Progetto: Progetto del parco eolico denominato "IMPERIA Monti Moro e Guardiabella" della potenza complessiva di 198,4 MW da realizzare nei Comuni di Aurigo, Borgomaro, Castellaro, Cipressa, Dolcedo, Pietrabruna, Pieve di Teco, Prelà, Rezzo con strada di accesso in San Lorenzo al Mare e Costarainera (IM).

Codice Procedura: 12674

**OGGETTO: OSSERVAZIONI RELATIVE AL PROGETTO DI INSTALLAZIONE DI N.32
AEROGENERATORI IN PROVINCIA DI IMPERIA**

CODICE IDENTIFICATIVO: ID 12674

Aerogeneratore n.31

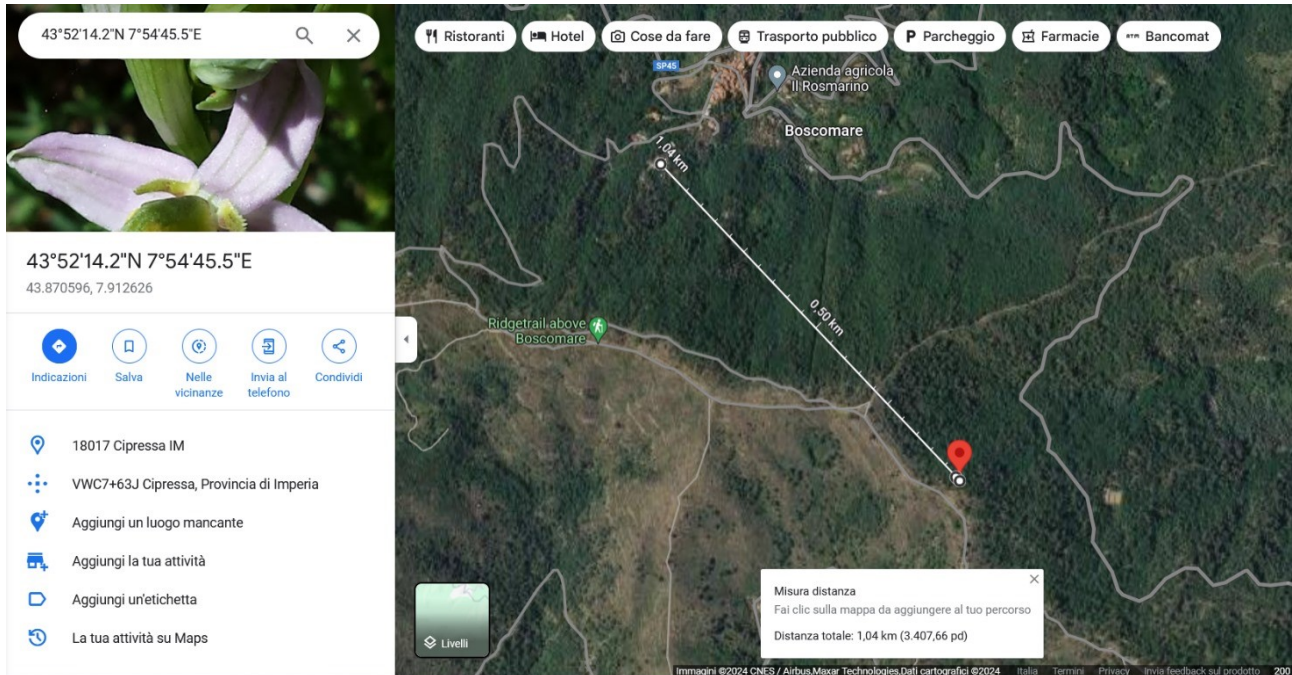
Distanza dalla prima abitazione (Boscomare, frazione di Pietrabrugna): 1,04 km

Aerogeneratore n. 32

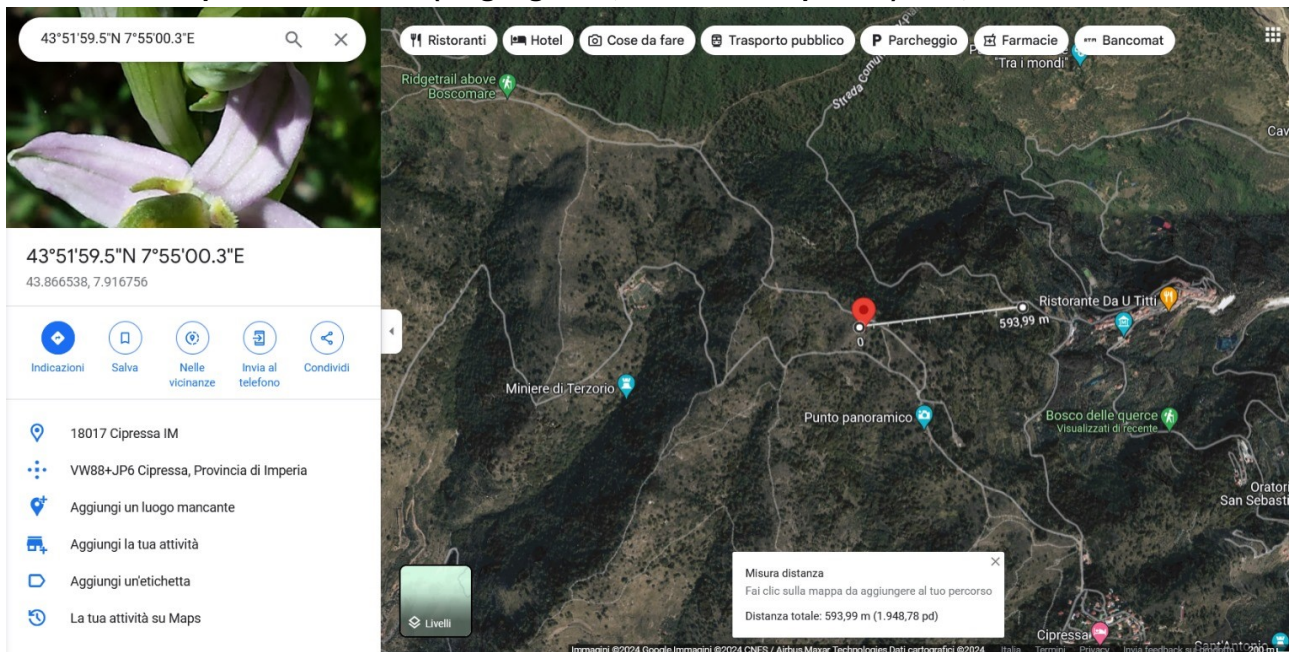
Distanza dalla prima abitazione (Lingueglietta, frazione di Cipressa): 593,99 m
